關西配電株式會社申請枚出事務所

〔件名〕工事設計書中事項變更許可申請

追加申請書

玉川變電所及南放出變電所廢止等許可申請ニ關スル追加申請書
昭和十八年八月十日附西配工甲第二五〇號ヲ以テ玉川變電所廢止等ニ
關スル許可申請並昭和十八年十二月七日附西配工甲第三九六號ヲ以テ
南放出變電所等廢止ニ關スル許可申請仕候處右申請事項書中今般別紙
事項書ノ通り訂正致度此後及追加申請候也

說明圖

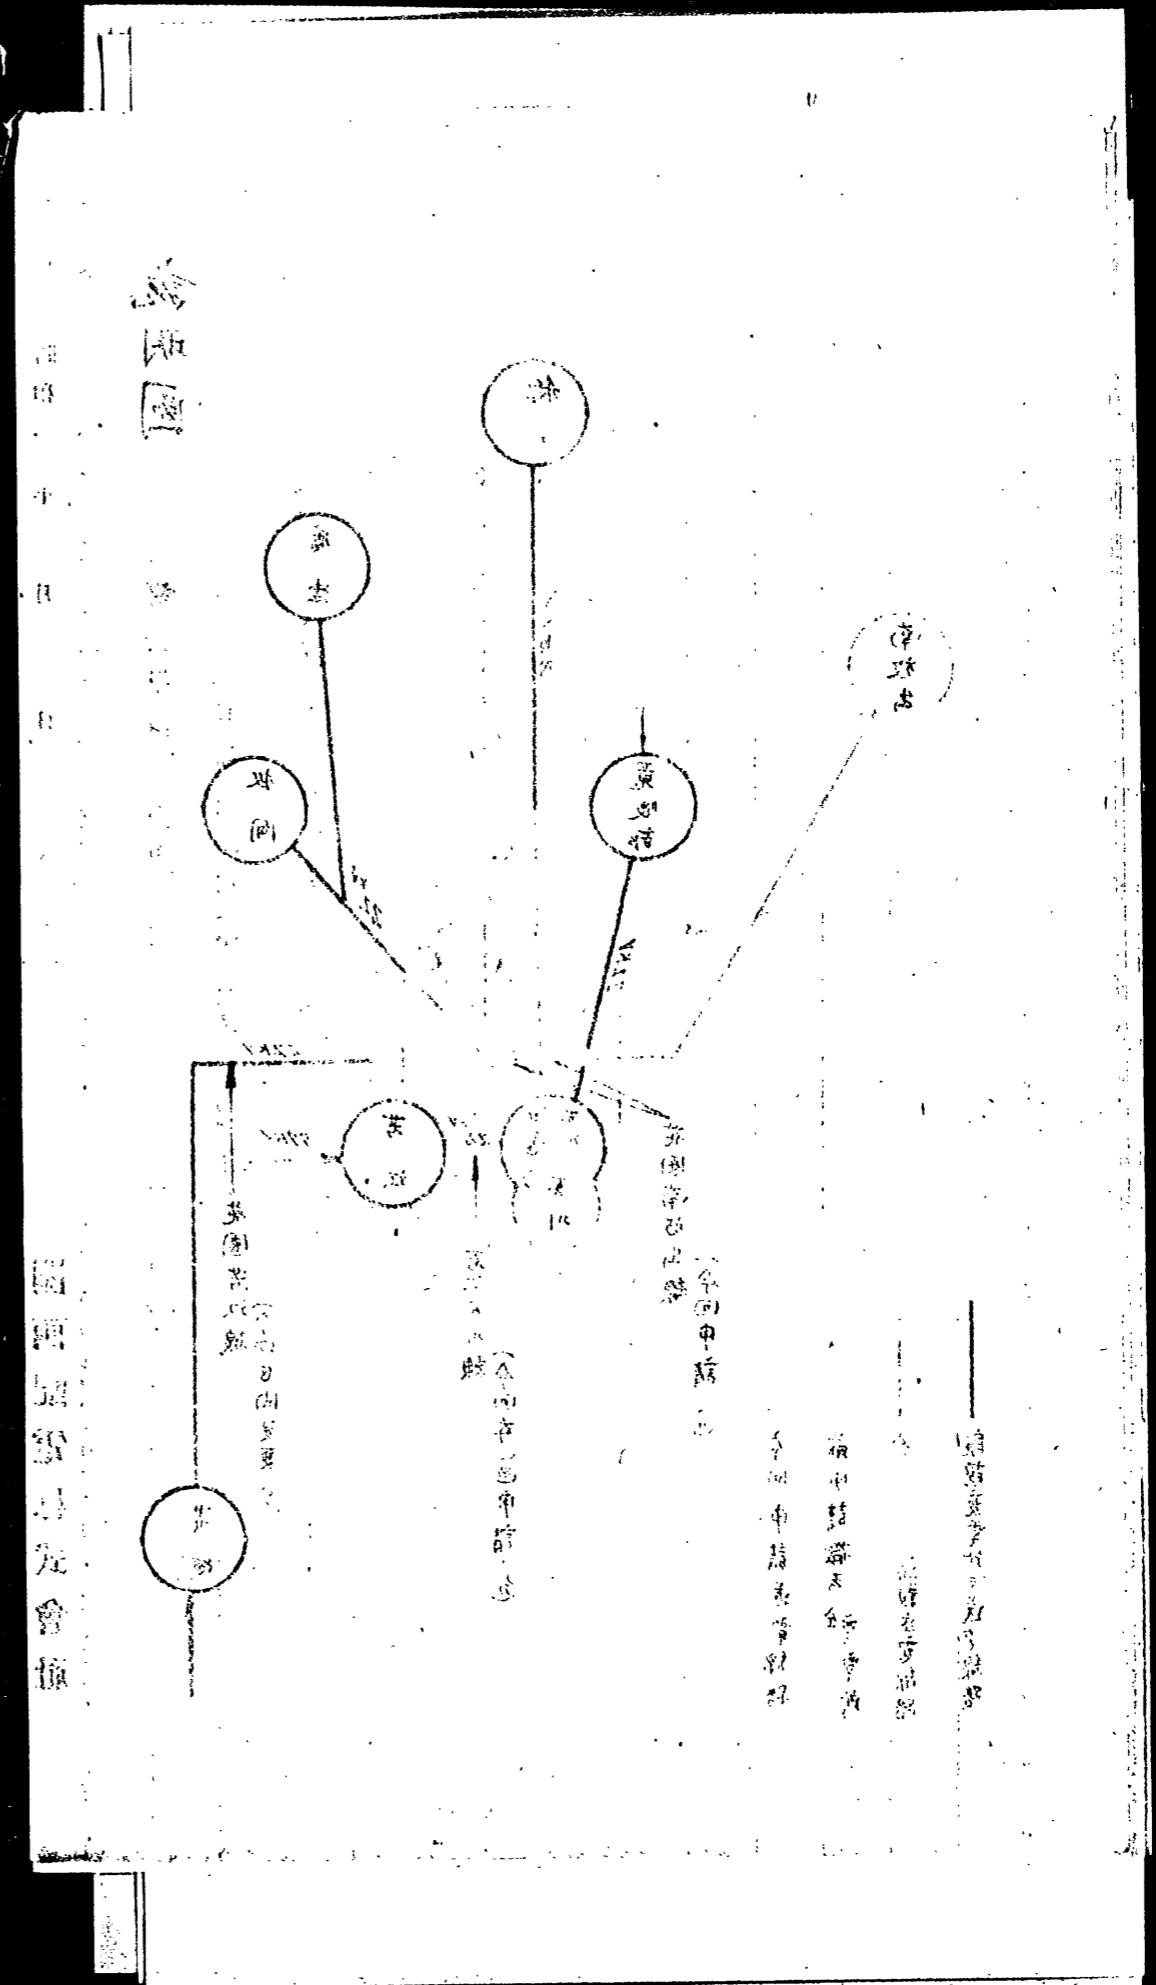
關急玉川變電所ヘノ供給送電線路中前申請ニ於テ若江玉川線ヲ廢止シ既設花園南放出線及分歧引込線ヲ花園玉川線ト區間變更ヲナシ、至南放出變電所間ヲ廢止セシ處若江玉川兩變電所ハ隣接シ若江玉川線ハ構内ヲ經過セル連絡線ニシテ一方右花園玉川線ハ構外ヲ迂廻經郷過セルヲ以テ今回右兩送電線路廢存ヲ變更シ、花園玉川線ヲ廢止シ（花園南放出線ノ内花園若江線ニ變更部分ヲ除キ全線）若江玉川線ヲ其儘存置ノ上若江變電所ニ於テハニニテ花園若江線ニテ受電シ關急玉川變電所ヘ送電セントスルモノニシテ右ニ依リ花園南放出線ノ撤去部分ヲ増加シ資材活用ヲ計レルモノナリ（説明圖御参照）

二、昭和十八年十二月七日附西配工甲第三九六號南放出變電所等廢
止ニ關スル申請事項書中左記ノ通り訂正ス

内 五・〇七〇杆今回撤去トアルヲ

五・三〇一杆今回撤去ト訂正ス

(前申請ニ於テ花園南放出線ノ内自第十三號分岐柱至南放出
變電所間ヲ撤去シ幾部ヲ花園玉川線ト區間變更セシ處今回
第十二號柱(若江變電所ヘノ分岐柱)ヨリ南放出變電所間
及玉川變電所ヘノ分岐部分ヲ撤去スルモノトス)

ニ 平面圖 一葉 (第二號圖)

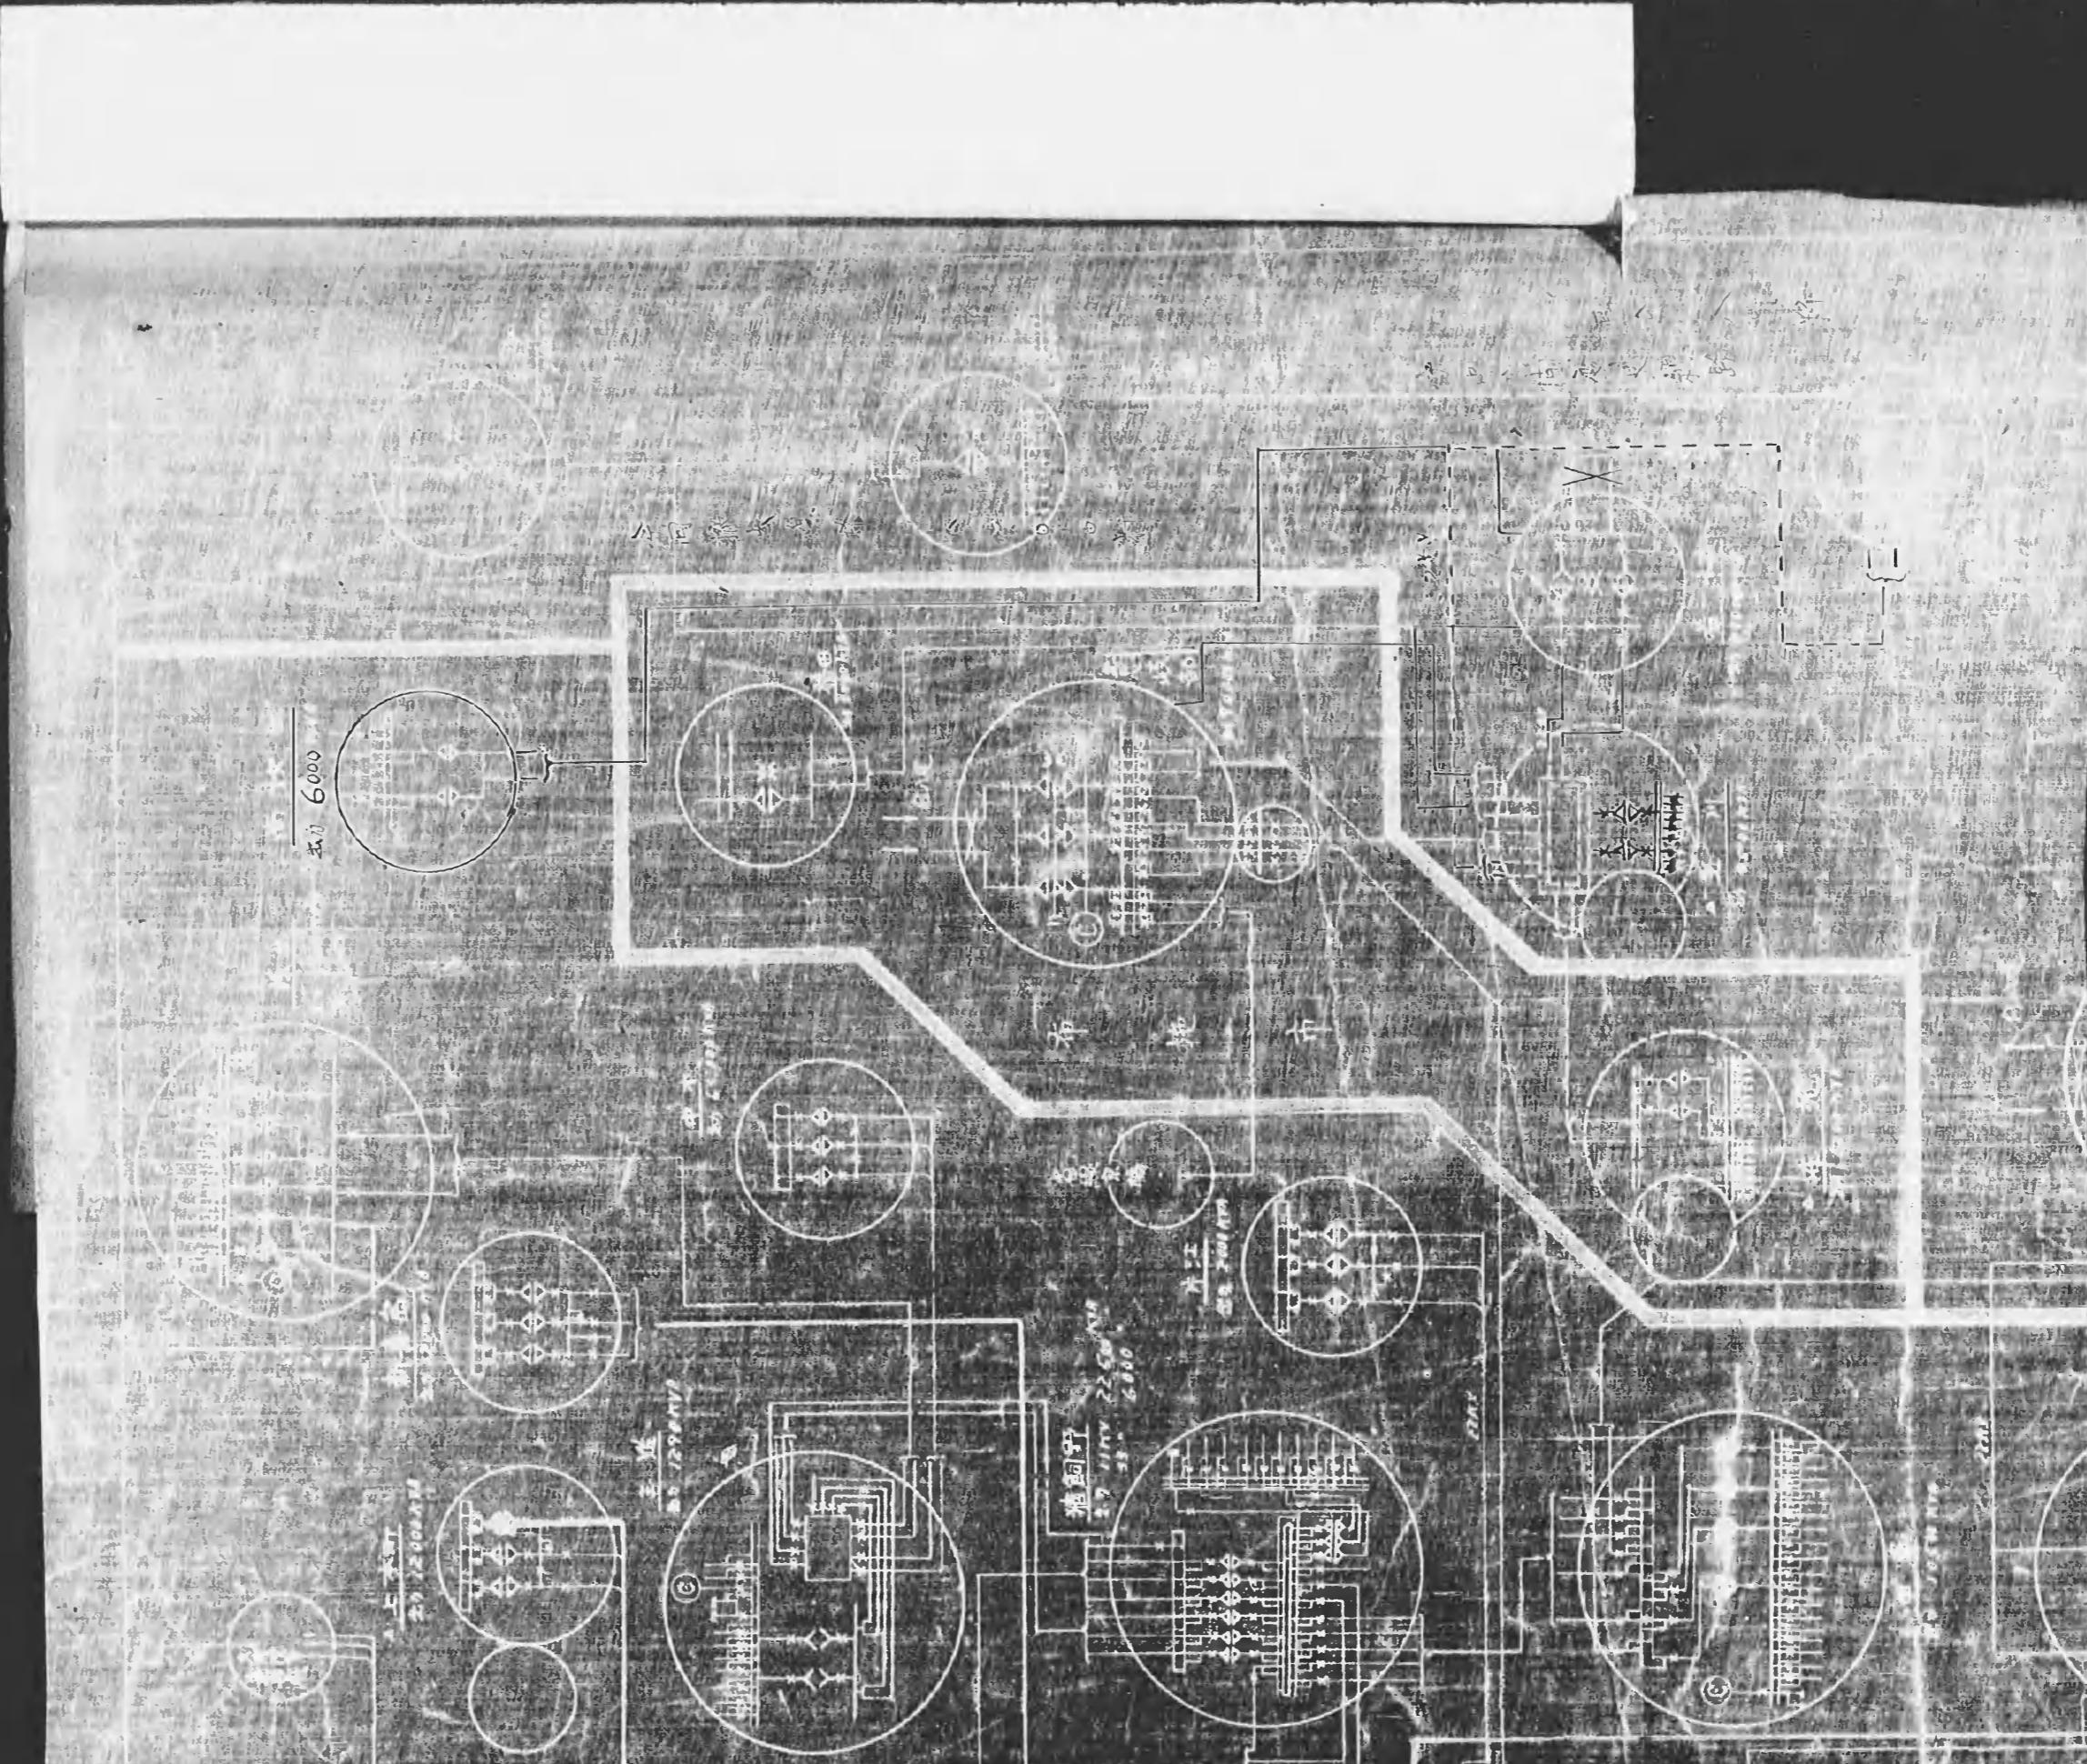
一、南放出變電所（舊稱放出變電所）ハ昭和四年五月元日本電力株式會社ニ於テ設置セラレ附近ヘ高壓ニテ一般配電シ居リタルモノナル處弊社統合ノ結果隣接シテ放出及新喜島兩變電所所在スルヲ以テ重複設備整理計畫ニ基キ負荷約五〇〇「キロワット」ヲ放出、ニ〇〇〇「キロワット」ヲ新喜島兩變電所へ漸次切替シ今般全部移荷完了セリ依ツテ今回南放出線ハ途中關急玉川變電所ヘ引込ミ送電セルヲ以テ分岐柱一、花園南放出變電所間^ヲ今回撤去シ殘部ヲ花園玉川線ト區間變更スヨリ南放出變電所ヲ今日發受電量ハ變更セザルモノトス

説明一、花園南放出線ヲ廢止シ内自第十三號分歧柱至南放出變電所間

ヲ撤去シ殘部ヲ花園關急玉川線ト區間變更スルモノトス
